DOCUMENT DES QUESTIONNEMENTS DE L'ETUDE D'IMPACT  
PAR LE COLLECTIF PLEYEL À VENIR :

Dans ce document, nous mettrons **en bleu** les citations tirées de l'étude d'impact, en noir nos remarques et **en gras** nos demandes de précisions (elles seront numérotées et précédées de la lettre « Q » afin de faciliter le suivi des réponses à venir).

Tableau 47 : Modélisations du dioxyde d'azote au niveau des sites sensibles - Résultats horaires

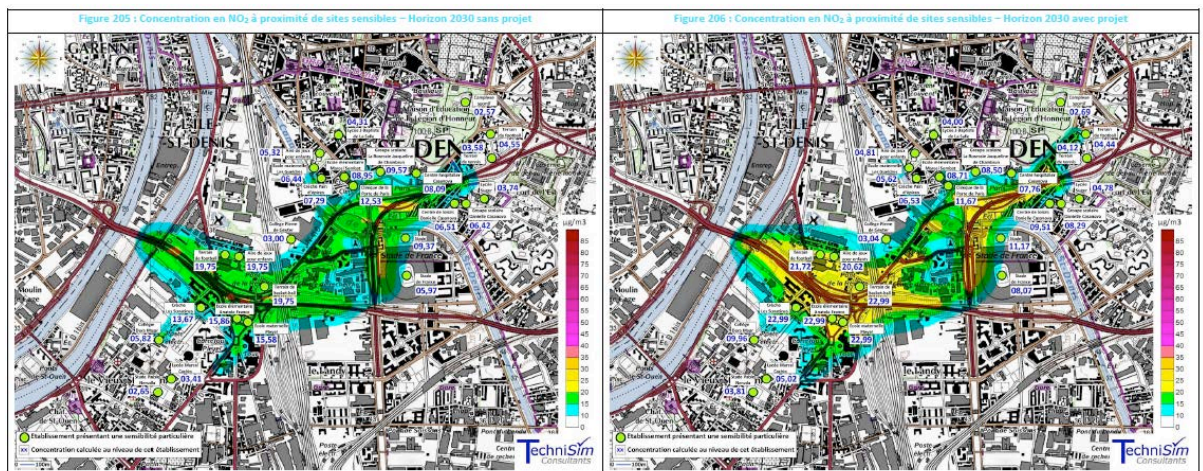
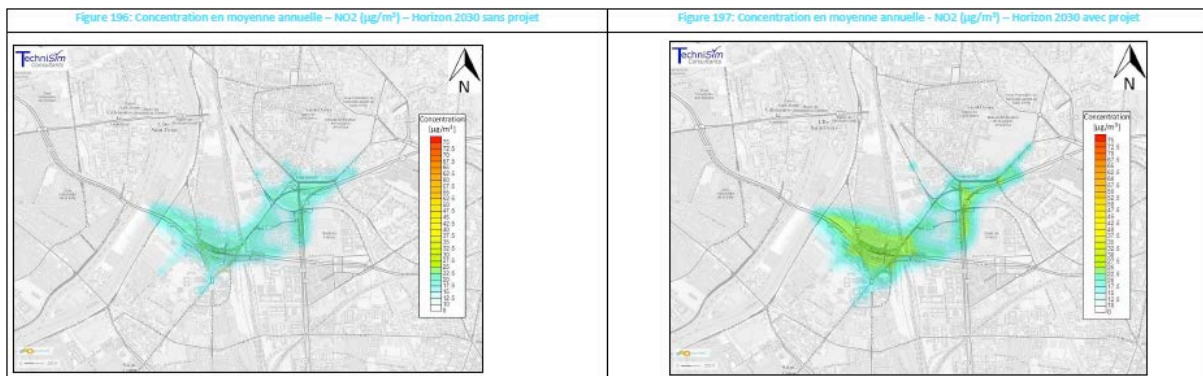
-> ce tableau montre sans équivoque que les seuils sont majorés sur la quasi-totalité de Pleyel : le groupe scolaire Anatole France mais également la crèche rue Ampère enregistrent mêmes des dépassements supérieurs à ce que l'on connaît aujourd'hui (où les Excès de Risque Individuel sont présentés comme 20 fois supérieurs aux seuils de l'OMS).

➔ **Q12** : A ce titre, comment se fait-il que l'opposition systématique faite à nos demandes est « ne rien faire serait pire » ? D'après l'ensemble des documents, pour le territoire de Saint-Denis, le bénéfice du projet d'un point de vue de notre santé n'est pas avéré.

Tableau 49 : Modélisations des PM10 au niveau des sites sensibles - Résultats journaliers

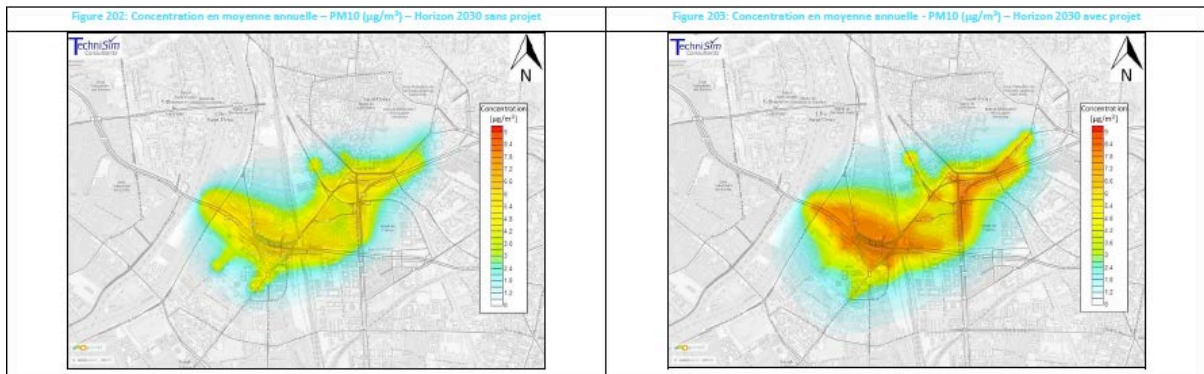
-> la concentration des particules fines augmentent quasiment partout par rapport au fil de l'eau, sur tous les secteurs, allant presque doubler les concentrations par endroit.

Figure 220: Indice IPP – Benzène

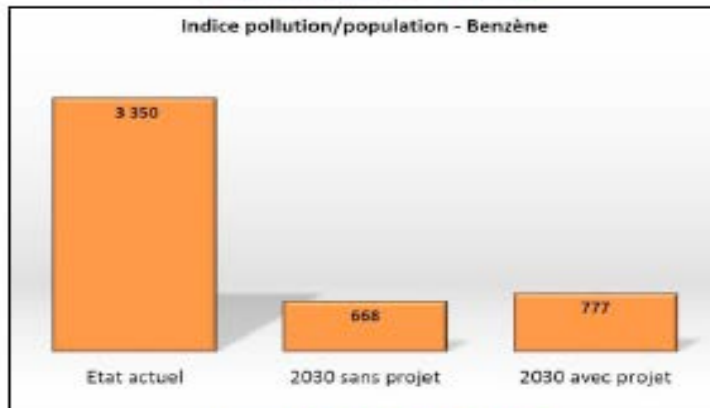
→ **Q21** : Nous demandons au Maître d'ouvrage de communiquer les chiffres corrigés des IPP pour les différents composants à l'horizon projet 2030 avec la mise à jour du chiffre de population de 44 000 habitants. Si ce chiffre n'est pas considéré comme exact par le maître d'ouvrage nous demandons que le calcul qui l'amène à un chiffre différent soit détaillé avec l'ensemble des programmes immobiliers implantés sur une carte à l'échelle du projet. Nous souhaitons que la désignation de chaque bâtiment soit précisée (hôtels, équipements sensibles, bureaux, habitations...) et qu'une matérialisation de l'impact sanitaire (bruit et pollutions de l'air) de chaque route soit ajouté.

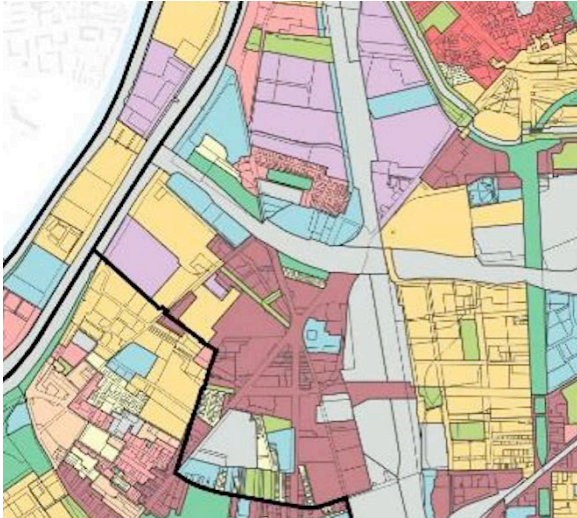
→ **Q27** : Cette carte présente la rue du Dr Poiré comme une emprise de travaux, la maîtrise d'ouvrage pourrait-elle nous en expliquer la raison ?

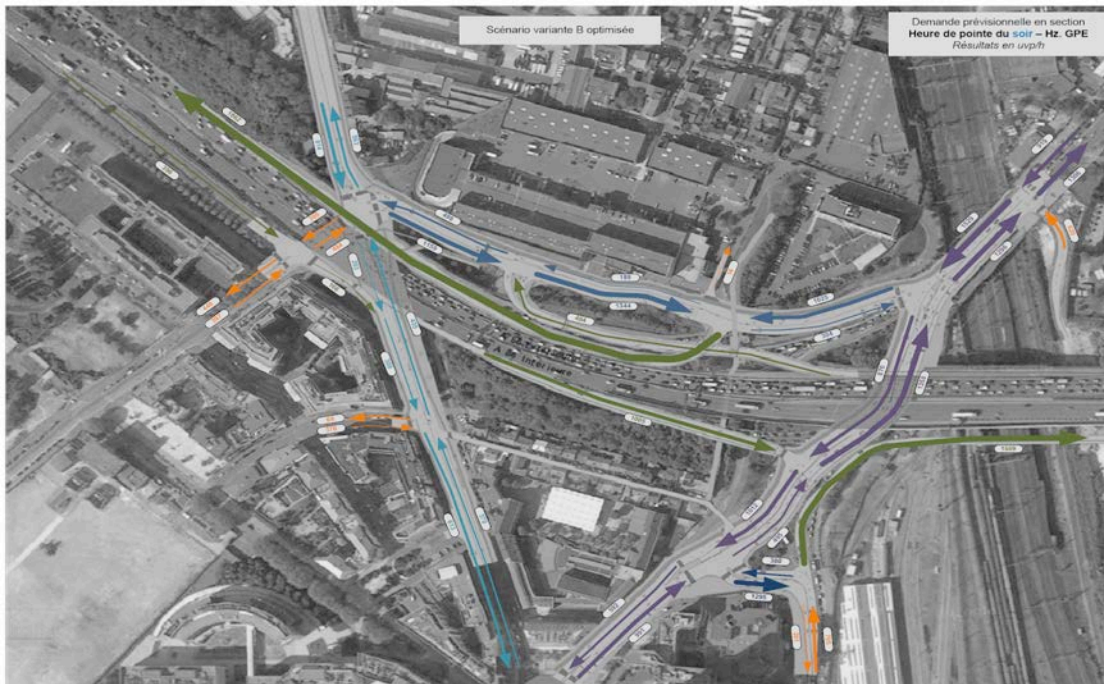
- ➔ **Q31 :** D'où viennent les 795 UVP/h de Poulbot ? Les modèles de trafic sont beaucoup trop succincts et pas assez élargis pour permettre une bonne compréhension des circulations du secteur et du fonctionnement du diffuseur en lien avec le réseau local.

Figure 179 : Localisation des modes actifs

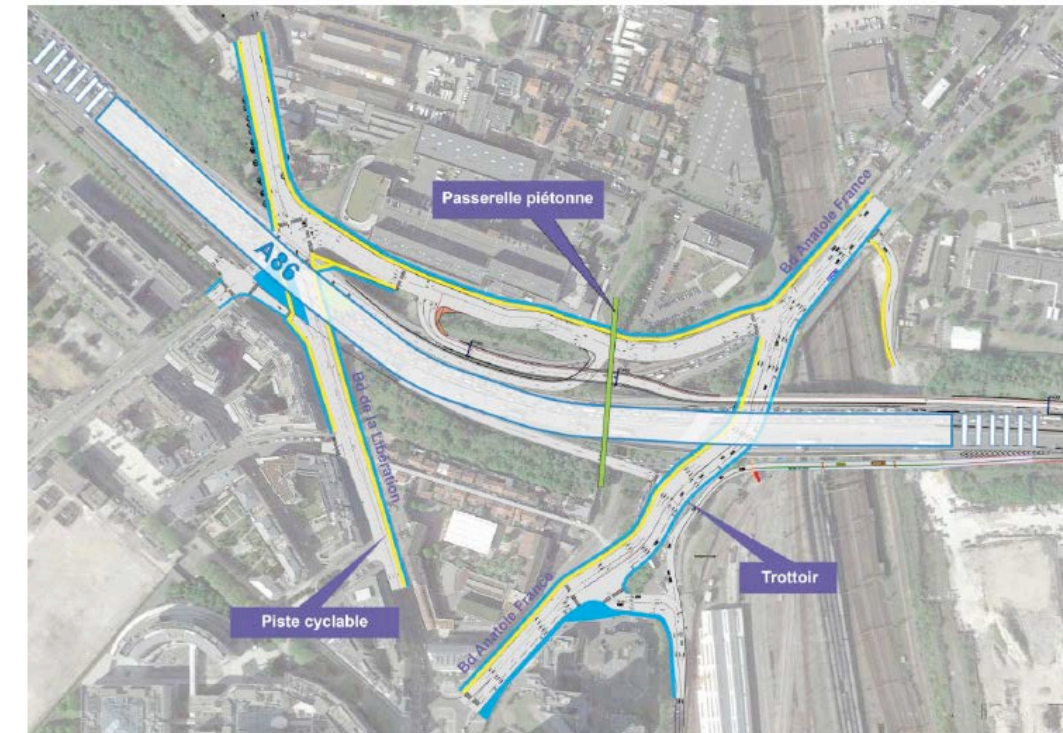
Les modes actifs ne sont pas du tout traités dans l'étude d'impact au motif qu'ils seront concertés a posteriori. Nous attirons l'attention de la commission d'enquête sur le fait que la traversée identifiée traverserait deux bretelles autoroutières en plus du tablier actuel de l'86, que les pistes cyclables et trottoirs sont coupés par des routes et longent des voiries allant jusqu'à une largeur de 6 voies. Sur l'une des pistes cyclables identifiées par le projet, il y a une traversée de bretelle autoroutière (la 8b).
